ARVAMUS Mesika 3 detailplaneeringule

Mesika 3 kinnistu asub Tori vallas Tammiste külas Mesika ja Pilliroo tänava nurgal. Mesika 3 kinnistu pindala on 1075 m², kinnistu sihtotstarbeks elumumaa 100%, millel paikneb üksikelamu ehitisealuse pinnaga 200 m².

Detailplaneeringu (DP) koostamise eesmärgiks on olemasolevale hoonestatud kinnistule **abihoone ehitamine**, mille saavutamiseks tahetakse esitatud detailplaneeringuga teha ettepanek Sauga valla üldplaneeringu (ÜP) muutmiseks sellele kinnistule lubatud täisehitusprotsendi suurendamiseks.

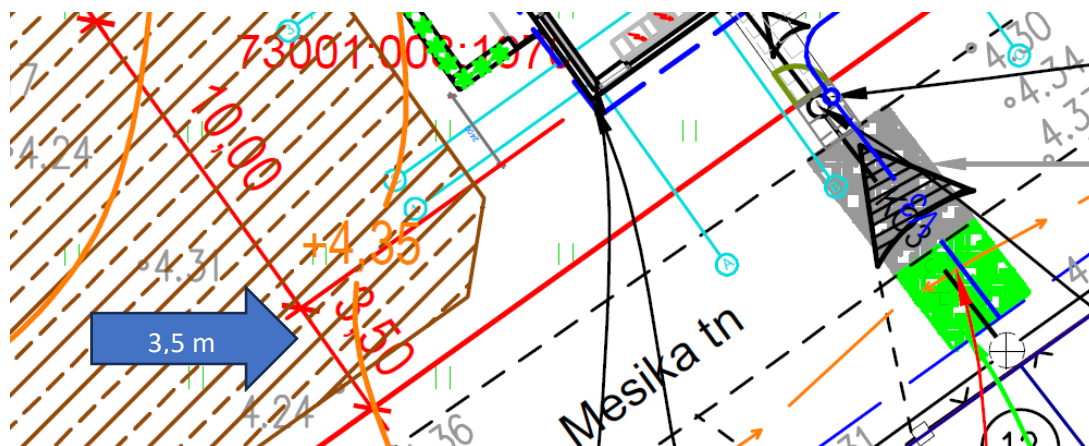
Arutelu käigus jõuti ühisele selgusele, et hoonestuse paiknemisel peab olema ehitusjoon. Käesoleval hetkel ei ole kõrvalhoone paigutamisel Mesika 3 DP koostamisel sellega arvestatud.

Sellest tulenevalt tuleb abihoone kaugust Mesika tänavalt nihutada vähemalt 3,5 meetri kaugusele, vastavalt Mesika tn 3 elamu ehitusjoonele ja vähemalt 4,5 meetrit Pilliroo tänavalt, vastavalt selle tänava elamute ehitusjoonele.

Pilliroo tänava minimaalse ehitusjoone kaugus on 4,5 m (Maa- ja Ruumiameti kaardilt mõõdetuna). Lisaks sellele on naaberkinnistul olev elamu kaugus Pilliroo tänavast 19 m, mis tagab piisava kuja, et Mesika tn 3 abihoone paigutada ristmikust kaugemale kui see hetkel on planeeritud. **DP-s on juba praegu abihoone hoonestusala paigutatud Pilliroo tn 10 piirist 1,2 m kaugusele** (ei ole mõtet rääkida naabri lõunapoolsest küljest ja kuja suurusest, mida paikvaatlusel ametniku poolt põhjenduseks kuulda sai, miks ei paigutata abihoonet ristmikust kaugemale Pilliroo tn 10 kinnistu poole).

Järjekordne ettepanek (ma ei tea mitmes, aga ühtegi ettepanekut ei ole tänaseni arvestatud ehk kompromissi saavutamiseks ei ole midagi planeerija poolt tehtud): **Mesika tn 3 abihoone paikneb piirkonna minimaalsel ehitusjoonel (4,5 m Pilliroo tänavast), abihoone kaugus Pilliroo tn 10 kinnistust endiselt (nii, kuidas hetkel joonisel) 1,2 m kaugusel, kuja ja insolatsioon on tagatud ning kask jääb alles** (all olev skeem).
